Analyse critique de la voie verte Hennebont-Charcot

A. Présentation de l'aménagement de la voie verte

2. La liaison piétonne et PMR à la voie verte.

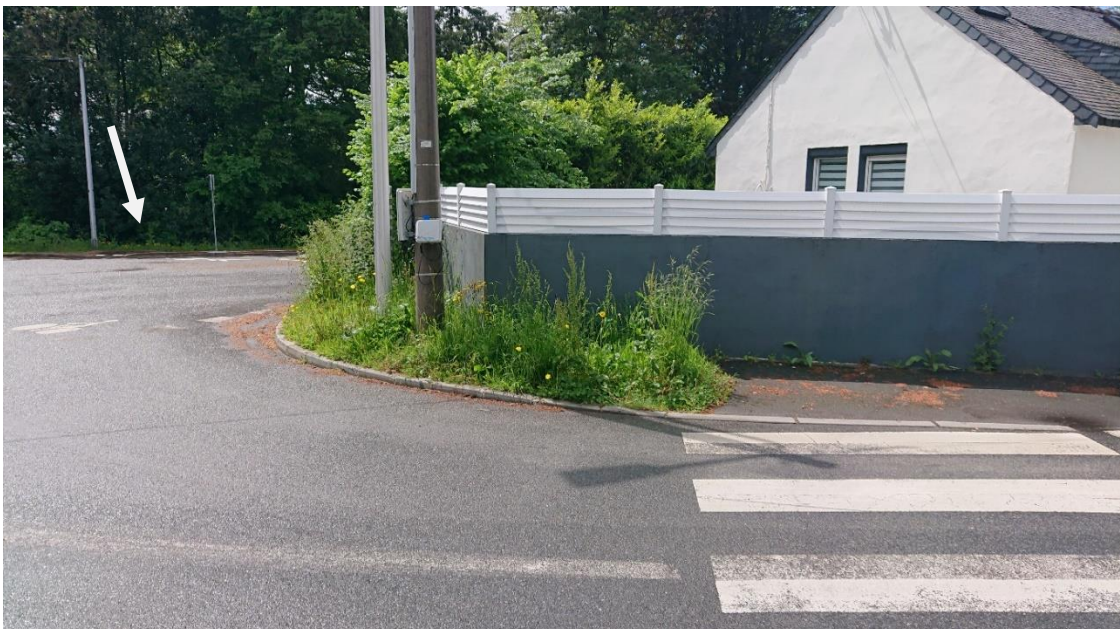
Les cyclistes étant des usagers de la route comme les motorisés, l'absence d'aménagements cyclables jusqu'au rond-point ne les empêchera pas d'arriver là. Ce n'est cependant peut-être pas le cas des piétons y compris PMR.

Admettons tout de même qu'un usager veuille rejoindre la voie verte. Les aménagements autour du rond-point ne l'y encourageront pas. Trois voies routières distribuent ce rond-point et une seule est pourvue de passage piéton.

En effet plusieurs habitations se trouvent à proximité de ce rond-point on peut donc imaginer que des piétons souhaitent traverser cette voie.

Mais sans doute pas pour rejoindre la voie verte, cette dernière se trouvant à gauche du passage piéton. Le piéton se verra contraint de passer par la route, vu que le trottoir n'a pas été poursuivi le long du rond-point.

Et quand bien même il prend le risque de rejoindre le rond-point par la route aucun aménagement n'a été prévu pour traverser la départementale et rejoindre la voie verte :

De l'autre côté du rondpoint l'accès à la voie verte n'est pas meilleur. D'ailleurs l'aménageur n'a pas cherché à ce que le piéton soit en sécurité puisque la voie verte débouche directement sur le rond-point avec les véhicules motorisés :
